SCHEDA ANALISI PIANI E PROGETTI

Tipologia intervento	**S1090 – Verifica di assoggettabilità alla VIA per il progetto: "Completamento e riqualificazione paesaggistico-strutturale del percorso ciclo-pedonale sul mare, parallelo alla galleria cipressa-costarainera, all'interno della quale corre la pista ciclabile del parco del ponente ligure – tirrenicaintervento di:** **1. ripristino delle condizioni di sicurezza al piede del muro frangiflutti su area demaniale, località marmi;** **2. ripristino in scogliera nelle aree oggetto di dissesto e saturazione di brecce alla base del muro frangiflutti di protezione costiera".**
Presenza di ZSC	NO
Presenza di ZPS	NO
Presenza di altri elementi della RER (Rete Ecologica Regionale)	NO
Presenza della relazione di incidenza	NO

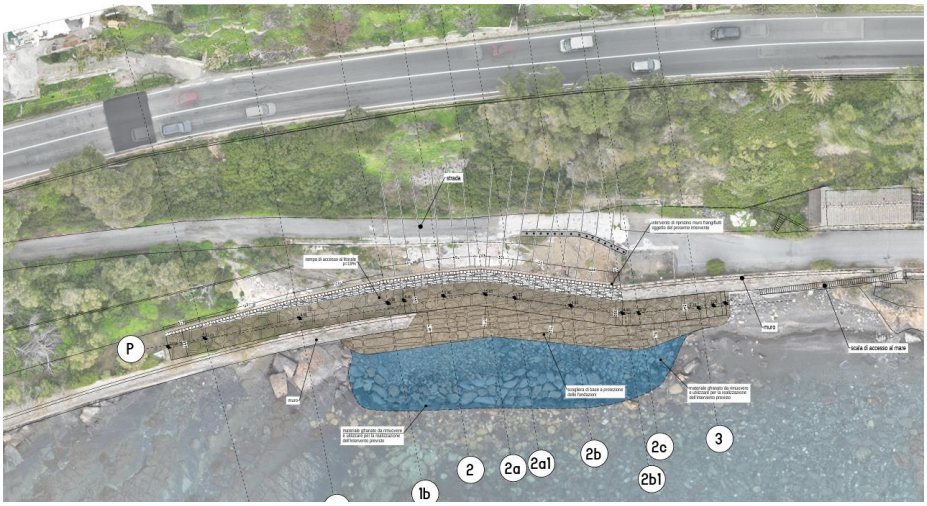
a) In base a quanto descritto dalla documentazione progettuale, la nuova rampa non coinciderà con l'attuale, risulterà invece piegare a ovest parallela al muro di contenimento per raggiungere una zona in apparente stato di naturalità; qui verrà realizzato il collegamento con la pista ciclabile, di cui si prospetta una futura costruzione a cura di

privati. Non risulta però chiaro se l'area indagata per tutte le componenti sia stata unicamente quella strettamente prossima alle aree di frana e della rampa preesistente o se la stessa comprenda anche la zona di sbocco della nuova rampa e delle aree in cui viene prevista la realizzazione delle opere relative alla ciclabile;

a) indicare chiaramente le aree di intervento, comprensive delle aree di cantiere che interessino zone fin qui non indagate a livello naturalistico, e specificare se le opere previste possano in qualche modo rappresentare una fonte di impatti cumulativi con quelli possibilmente a carico del progetto di collegamento con la ciclabile non oggetto della presente analisi;
